„Centrum komplexní psychiatrické péče Brno“

Název projektu: Centrum komplexní psychiatrické péče Brno:

VYSVĚTLENÍ ZADÁVACÍ DOKUMENTACE - SOUBOR ČÍSLO 27

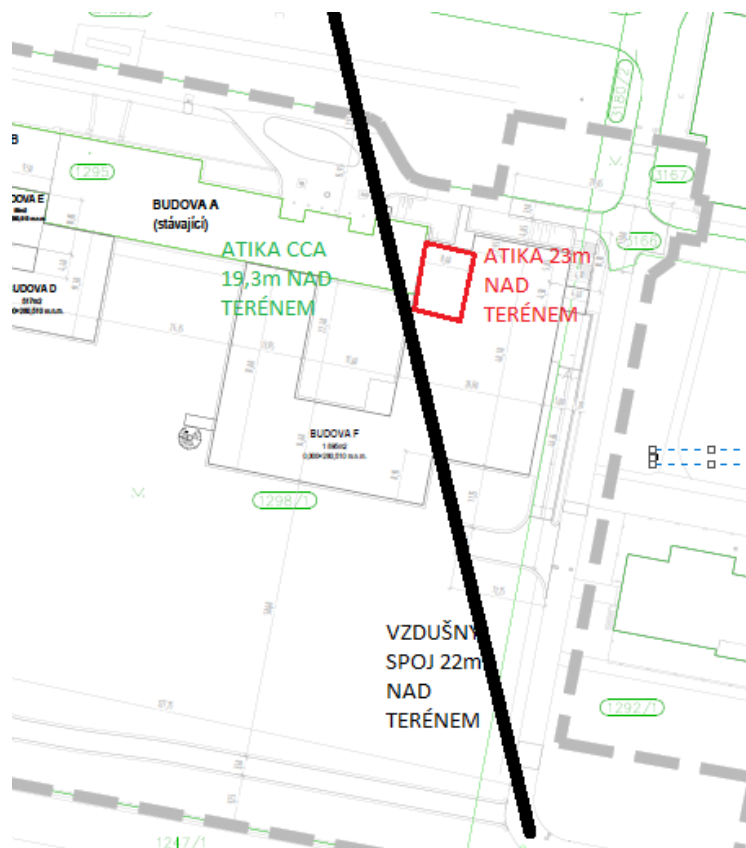
Dotaz č. 119: Našli jsme nesrovnalosti mezi výkazem výměr a Výpisem dveřních otvorů vnitřních: Akustické příčky strojoven

V technické zprávě na straně 21 je uvedeno:

Technické prostory se zvýšenou hlučností (strojovny) je nutné zabezpečit akustickými příčkami s výplní z minerálních desek s požadovanou objemovou hmotností, včetně

opláštění akustickými sádkokartonovými deskami tl. 12,5mm, nebo zděnými akustickými konstrukcemi - vážená laboratorní neprůzvučnost min $R_w = 78$ dB.

O které konstrukce se jedná? Byl požadavek zohledněn ve výkresové části projektové dokumentaci?

Akustické příčky jsou řešeny v projektové dokumentaci a výkazu výměr, zvukotěsnost dveří strojoven VZT ve vyšších patrech 43dB.
